工程指示 / 要求簡箋 ENGINEER INSTRUCTIONS(E.I.)

工程指示編號:	EI- 4729	修改版本:	A
工程編號:	HK- 0881/22	工程名稱:	NKIL6552
收件人:	生統	發件人:	Nero HO
工程項目:	幕牆單元件 - 收鋁板位改平頭螺絲收	日期:	01/06/2022

工程號	J857	類別		物料號	-
地盘	啟德6552	制圖	陈梓豪	20220115	圖號 AC-102
修改	-	採用工廠	✓	地盘	-
日期	-	材料颜色	AL2: BCK3M96295S-ZD1	图纸名称	立柱收边铝板
		材料	3mm 铝板	復核	練松文
				批准	林仁安
				20220119	數量 4
				20220120	單件重量 - (KG)

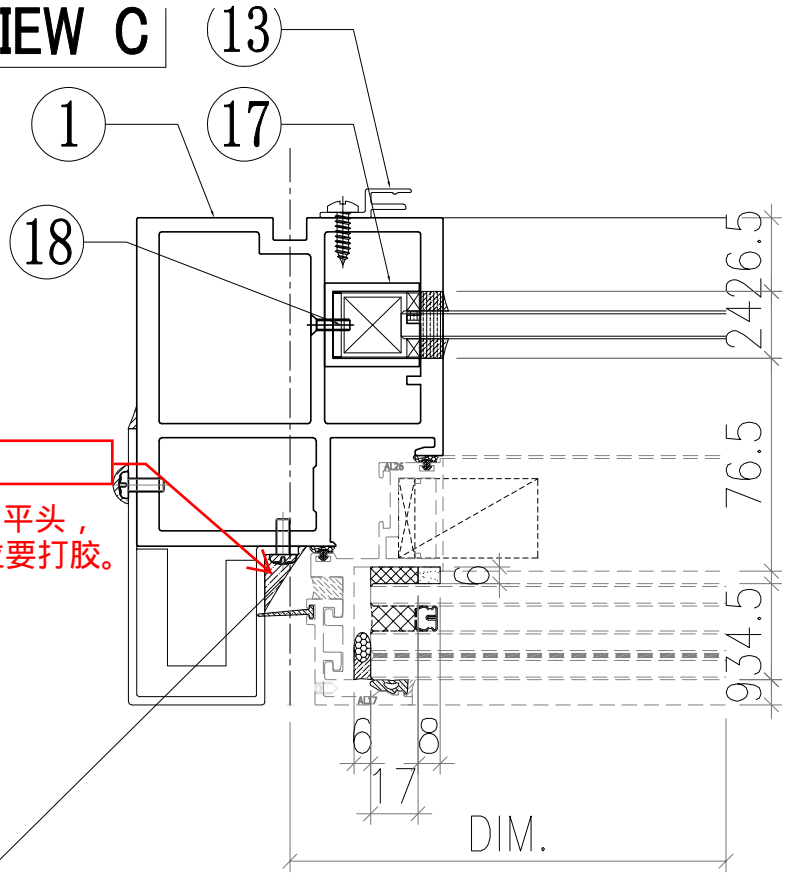
要打胶  
螺丝头改为平头,  
铝板接触位要打胶。

改为平头螺丝

- AC-102 4支
- AC-103 3支
- AC-104 32支
- AC-105 18支
- AC-106 1支
- AC-107 1支

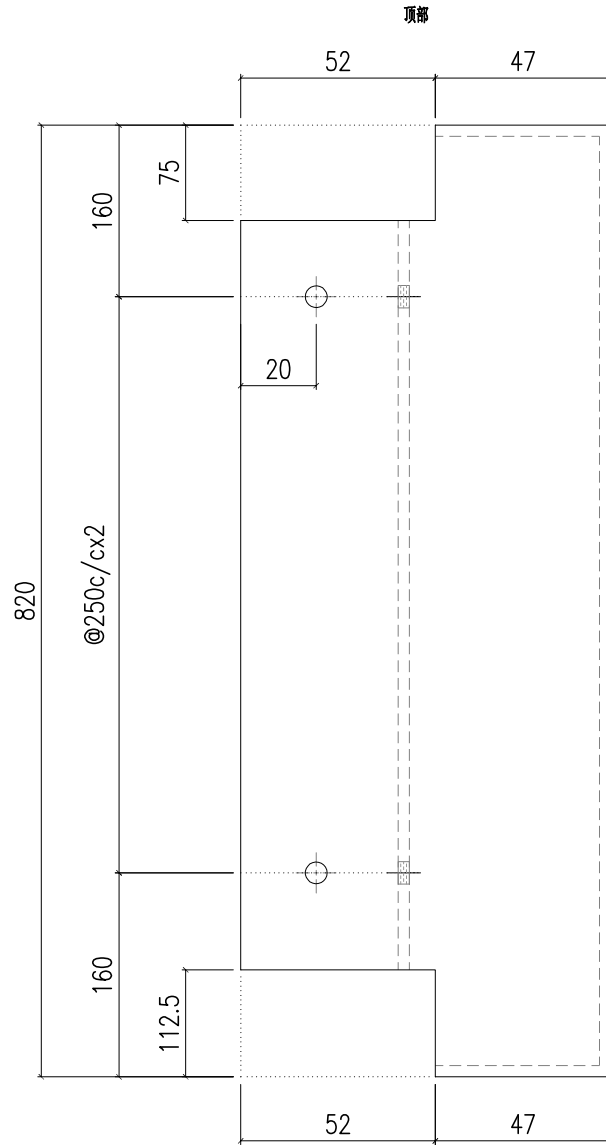
单元件有些铝板要改平头孔(香港要求)
